WPiRL.271.6.2019

WYJAŚNIENIA DO SIWZ

dot. przetargu nieograniczonego pn.: „Budowa sygnalizacji świetlnej na skrzyżowaniu drogi wojewódzkiej nr 388 (ul. Henryka Sienkiewicza) z ulicą Adama Mickiewicza w Bystrzycy Kłodzkiej”.

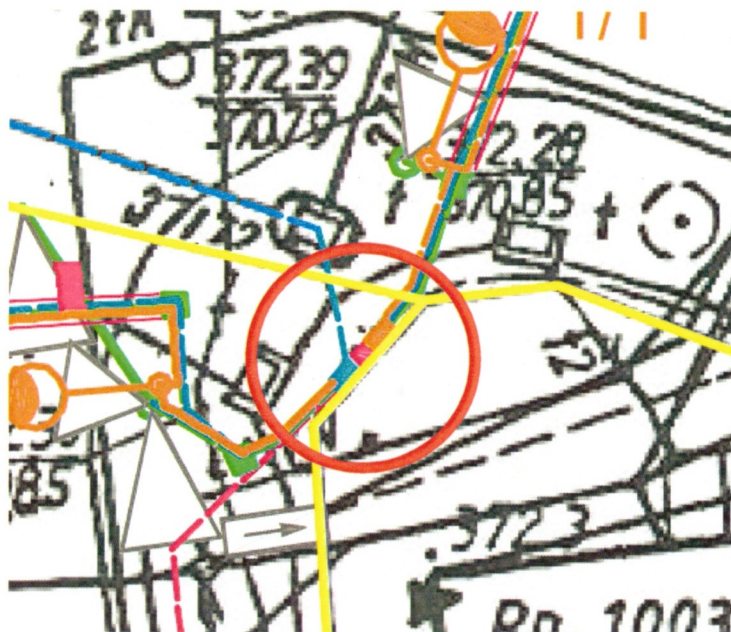
Pytanie 11. Prosimy o wskazanie umiejscowienia projektowanej szafy oświetlenia drogowego – brak na projekcie lub projekt nie jest czytelny.

Pytanie 12. Prosimy o wskazanie umiejscowienia projektowanego sterownika sygnalizacji – brak na projekcie lub projekt nie jest czytelny.

Odpowiedź 11:

Projektowana szafa SO znajduje się na granicy działek 438/2, 305 i 941 wraz ze sterownikiem sygnalizacji i złączem kablowym. Na rysunku oznaczono następującymi symbolami:

-  Projektowana szafa SO
-  Projektowane złącze kablowe
-  Projektowany sterownik sygnalizacji

Odpowiedź jak wyżej przy pytaniu nr 11.
